PLUi-HM de THONON AGGLOMERATION / PROJET arrêté le 10 février 2025

Annexe à la délibération du **Conseil Municipal de Veigy-Foncenex du 31 mars 2025** rendant son avis sur le dossier arrêté

Liste des REMARQUES

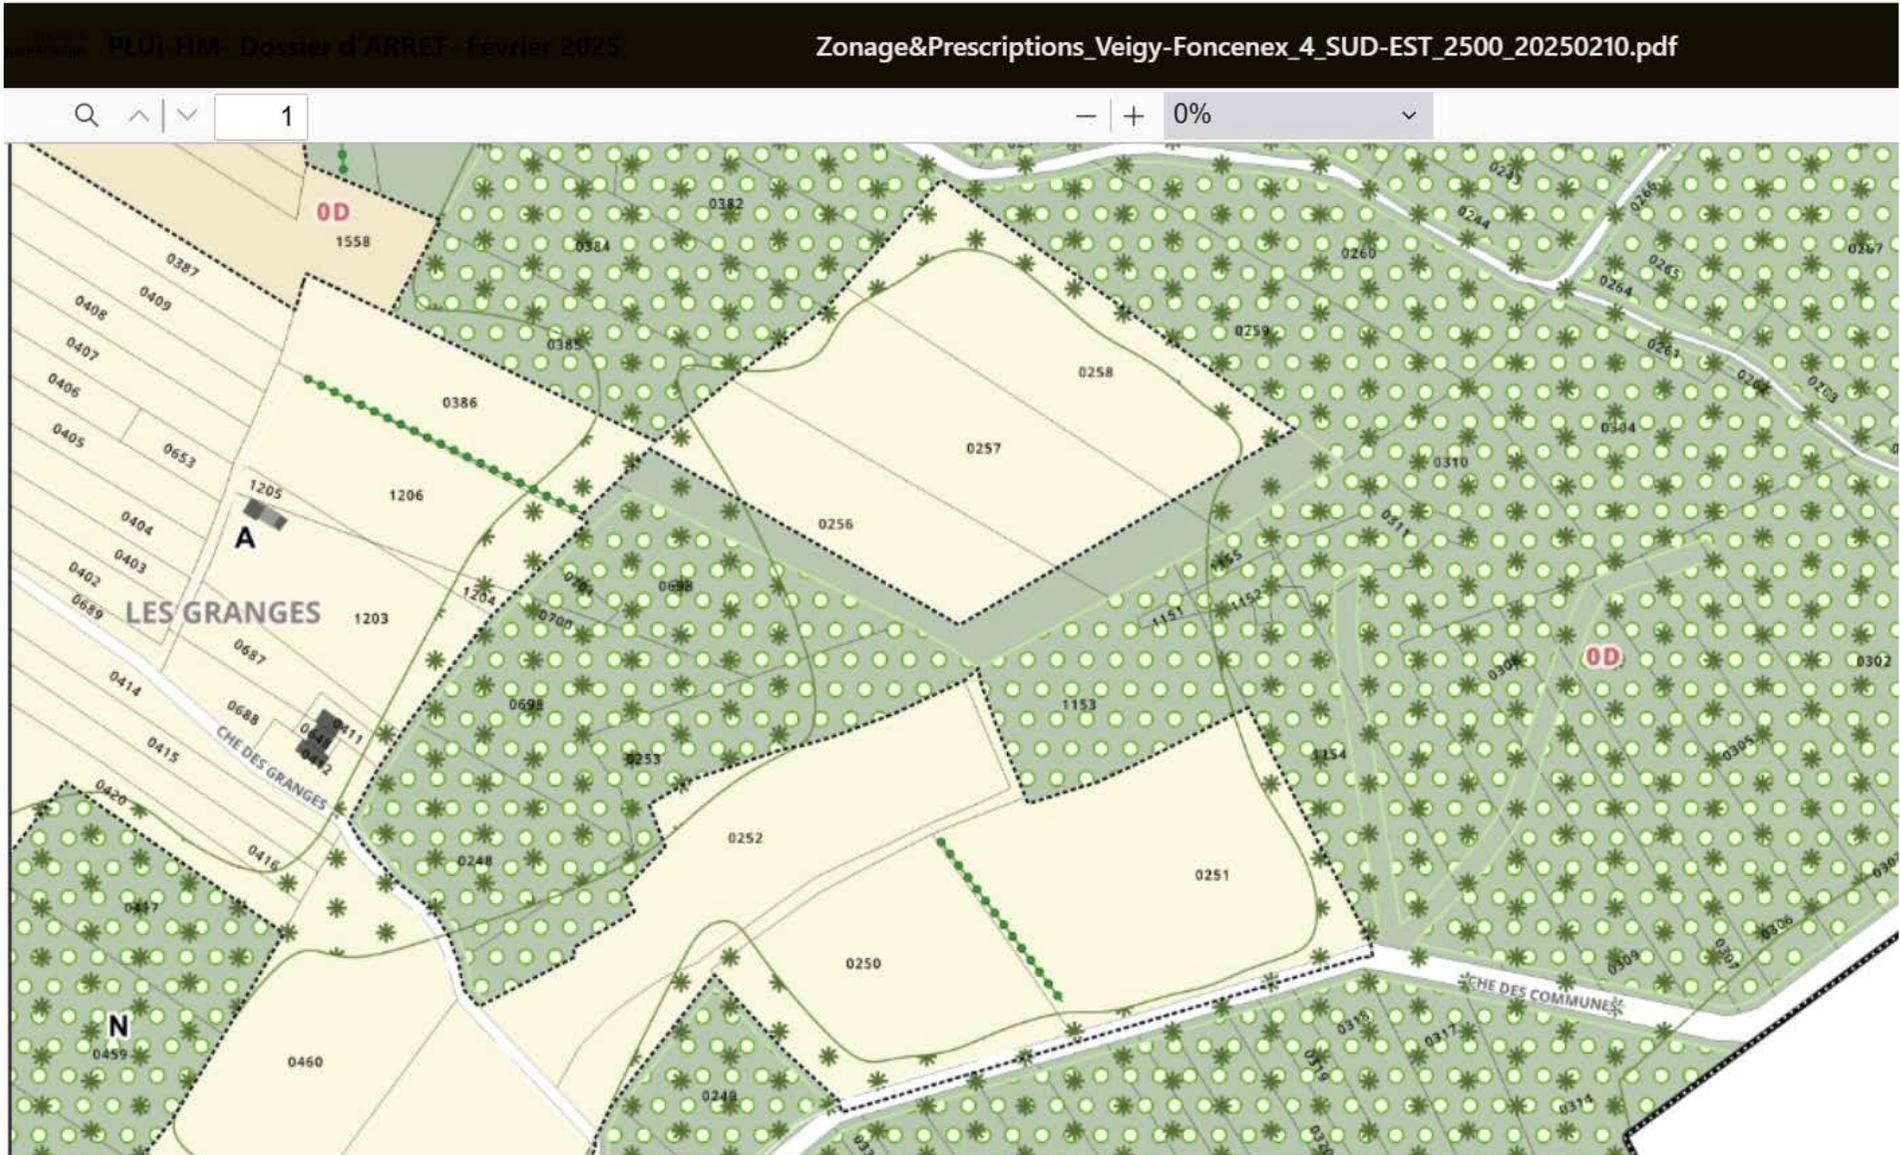
Revoir le tracé réservoir de biodiversité
